**COMUNE DI CASTENASO**  
**Città Metropolitana di Bologna**

**PSC/RUE**

**OSSERVAZIONI 'AREA TECNICA'**

Variante n. 1-3/2018  
(ai sensi degli artt. 32 e 33 della L.R. 20/2000)

### 1) Eliminazione vincolo tutela edificio Via Bargello, angolo Via Cà dell'Orbo.

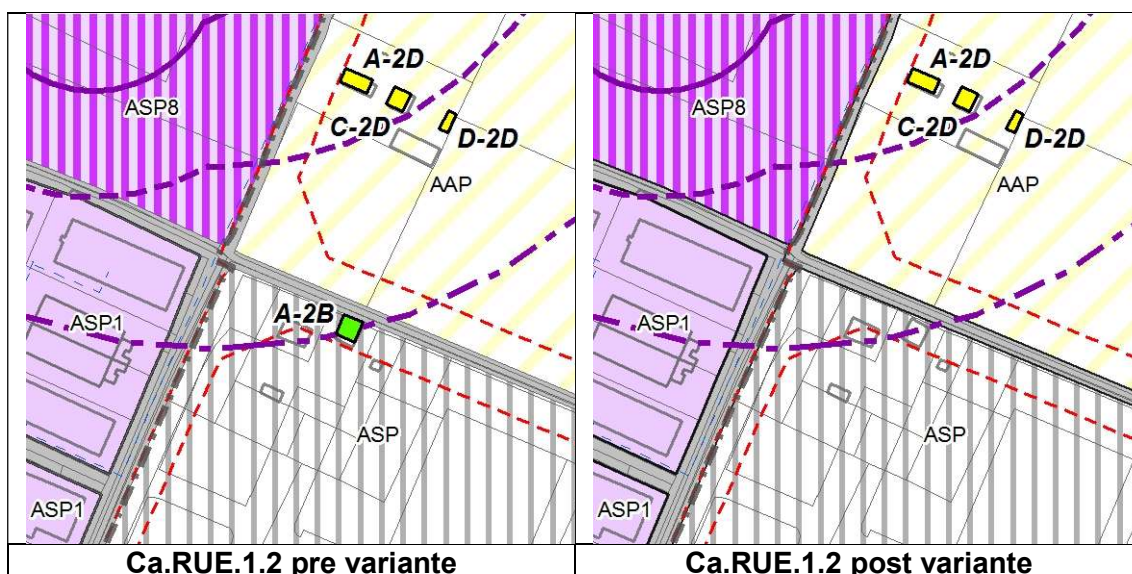
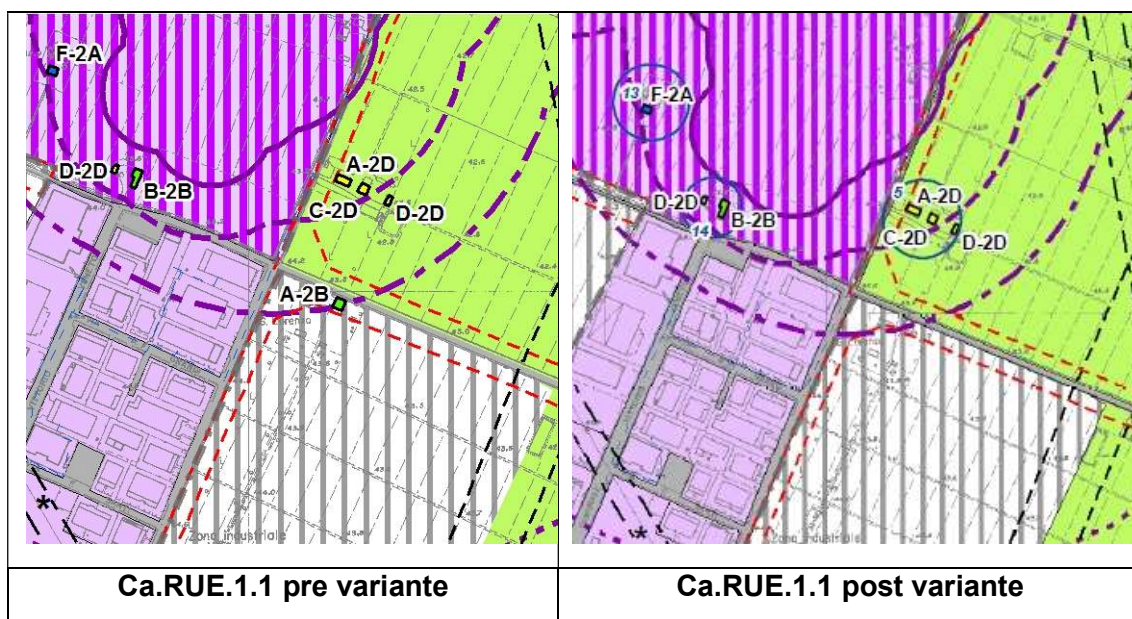
Si propone di eliminare il vincolo di tutela all'edificio ricadente in ambito potenziale per nuovi insediamenti specialistici ASP\_BN2.2, classificato A-2B scheda di censimento n. 6, in quanto quasi già totalmente demolito per ragioni di sicurezza.

### **7) ASP1 – Via XXV Aprile**

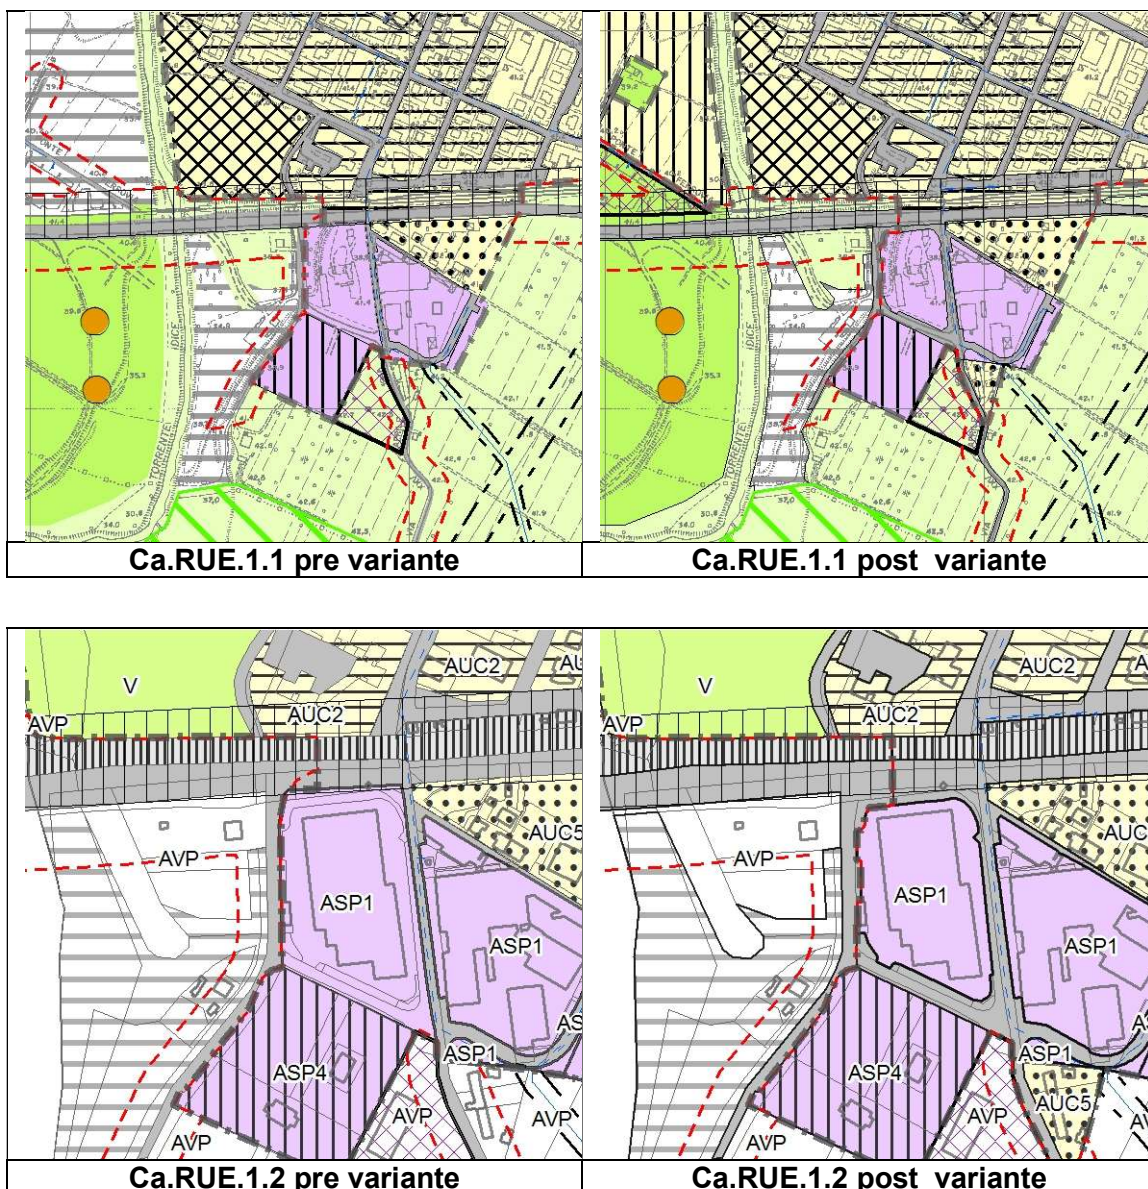
Si segnala che l'attuale Ambito urbanistico ASP1 in Via XXV Aprile angolo Via Chiusa Nuova comprende anche le aree identificate catastalmente al foglio 28 mappali 775,776,777,778,779,780,781,782,783, già di proprietà comunale, che dovrebbero invece ricadere in "*Rete stradale e parcheggi di urbanizzazione*".

#### 10) Adeguamento tracciato Lungosavena lotto 3.

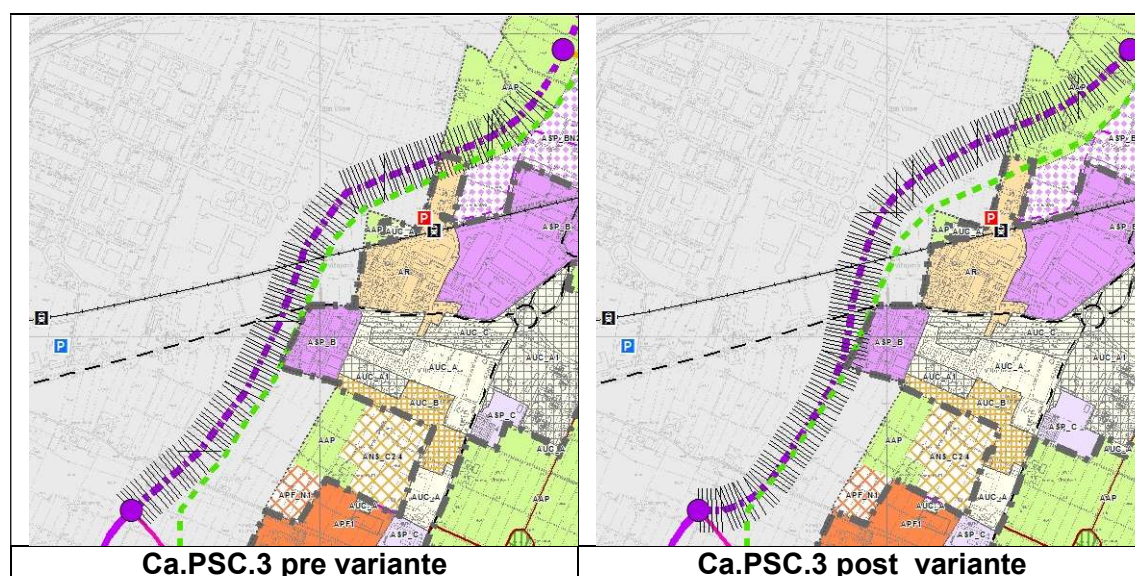
In riferimento al potenziamento del sistema tangenziale di Bologna – Interventi di completamento della rete viaria di adduzione intermedia di Pianura e Lungosavena lotto 3 si chiede di 'ridisegnare' il tracciato secondo l'ultimo progetto aggiornato.

#### 11) Eliminazione vincolo tutela corte in via XXI Ottobre.

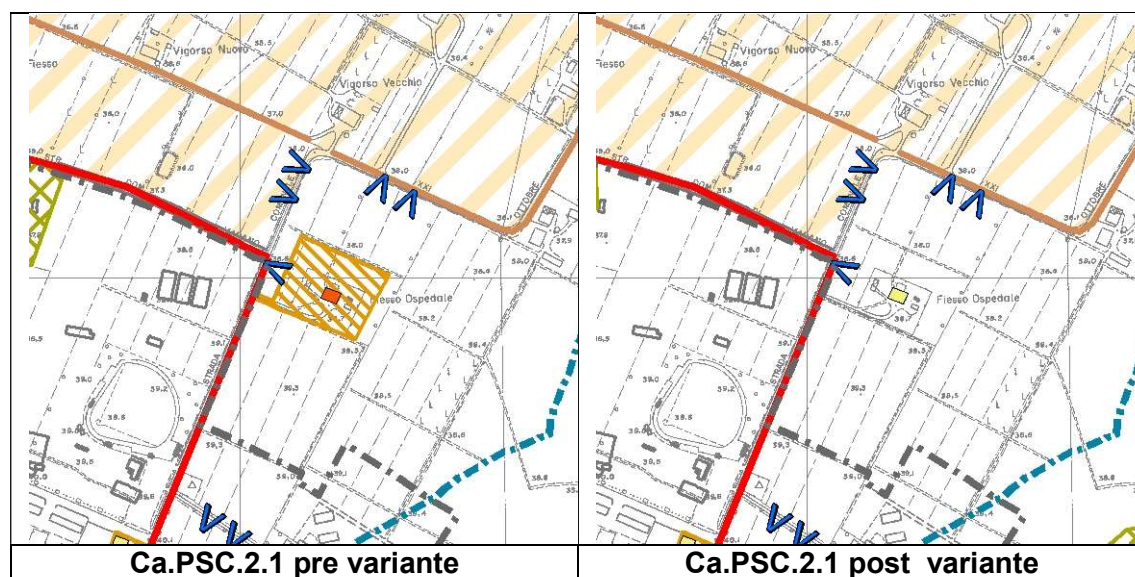
Si chiede di verificare ed eliminare il vincolo di tutela della corte di cui alla scheda di censimento n.59 in quanto trattasi di errore materiale poiché vincolo non esistente.

## 12) Correzione refuso grafico e norma ambito comparto AGES.

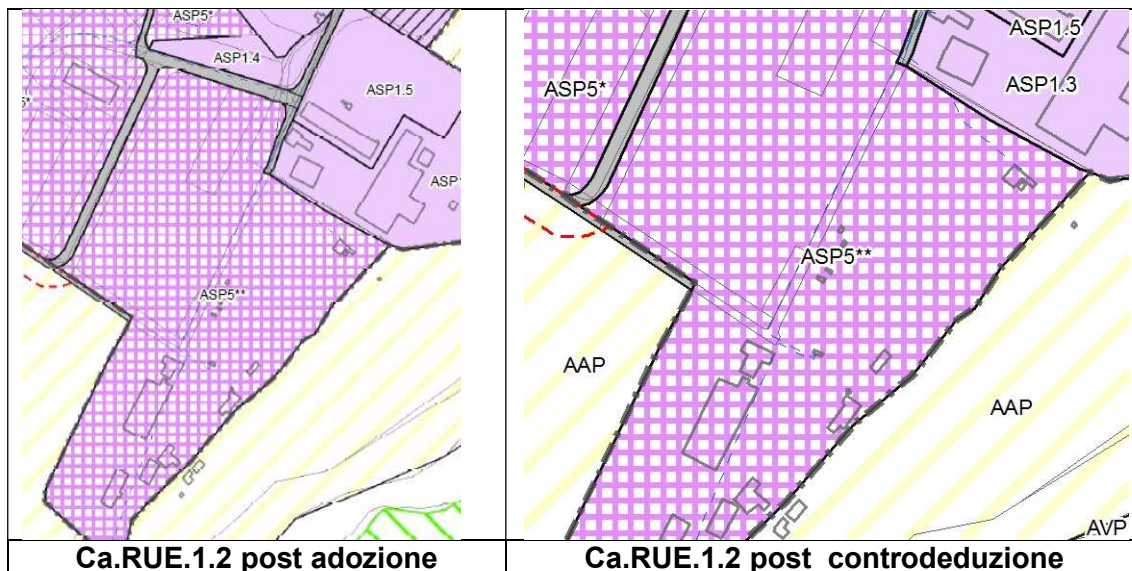
Il comparto di AGES ex D.4 di PRG, oggetto di Piano Particolareggiato approvato con delibera di C.C. n. 23 del 15/04/2009 Convenzione urbanistica sottoscritta in data 12/01/2010 Rep. n. 61522, è individuato nel RUE vigente come ASP1.2 con apposita norma mentre nel RUE adottato come ASP5\*\*\* di cui non si trova riscontro nelle norme versione adottata.

## 16) Ambito ASP3.1 (Villanova ex comparto D6.2)

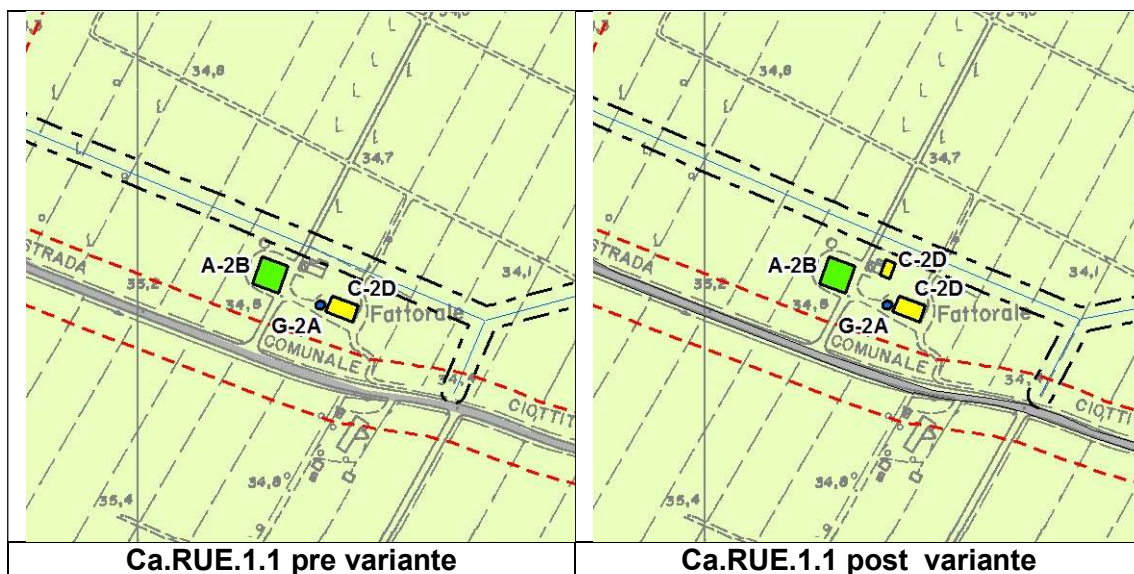
Si chiede di ripristinare il refuso rispetto alle nuove sigle delle destinazioni d'uso.
